ORGANIZACION HIDROGRAFICA INTERNACIONAL

CIRCULAR No. 43/2013
05 de Julio del 2013

REVISION DE LAS ESPECIFICACIONES CARTOGRAFICAS DE LA OHI (S-4)
SECCION B-300 - TOPOGRAFIA

**RESPUESTAS DE LOS ESTADOS MIEMBROS A LA CC. No. 03/2013
Y COMENTARIOS DEL PRESIDENTE DEL CSPCWG
Sección B-300 - Topografía**

1) En el nuevo punto B-125.3 “Position of symbols”, se indica:

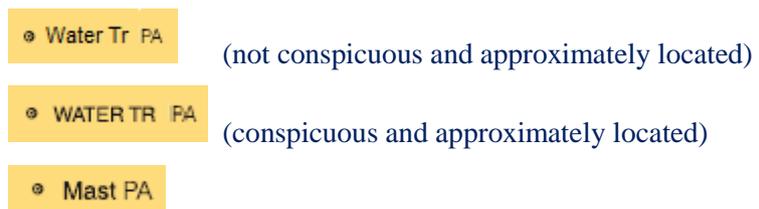
Pensamos que hay una incoherencia porque definimos un punto fijo como ... a point whose position has been accurately determined... pero ...where an object was located only approximately on the chart...the international abbreviation ‘PA’ should be placed... to alert the user to possible positional inaccuracy.

Las preguntas son:

- ¿Se supone que debemos utilizar la abreviatura internacional ‘PA’ para una marca terrestre o para un elemento sobresaliente situado sólo de forma aproximada en la carta?
- En estos casos, ¿debemos utilizar la versión menor del símbolo B22 indicando ‘PA’ al lado de la leyenda del objeto?

De ser SI la respuesta, sugerimos sustituir el texto destacado en rojo por el texto siguiente. Deberán darse diferentes ejemplos en la S-4 y en la INT1 en B33.

Where a landmark or a conspicuous object were located only approximately on the chart they should be represented using the smaller version of B22 rather than the pictorial symbol. The International Abbreviation ‘PA’ should be placed adjacent to the legend to alert the user to possible positional inaccuracy. e. g.:

Comentario del Presidente del CSPCWG: Estoy de acuerdo en que en el texto redactado hay una cierta ambigüedad. La intención no era que los objetos sobresalientes posicionados de forma aproximada no estuviesen representados en las cartas por un símbolo o por un gran círculo de posición; la diferencia importante es la incorporación de ‘PA’. Se aclararán las palabras.
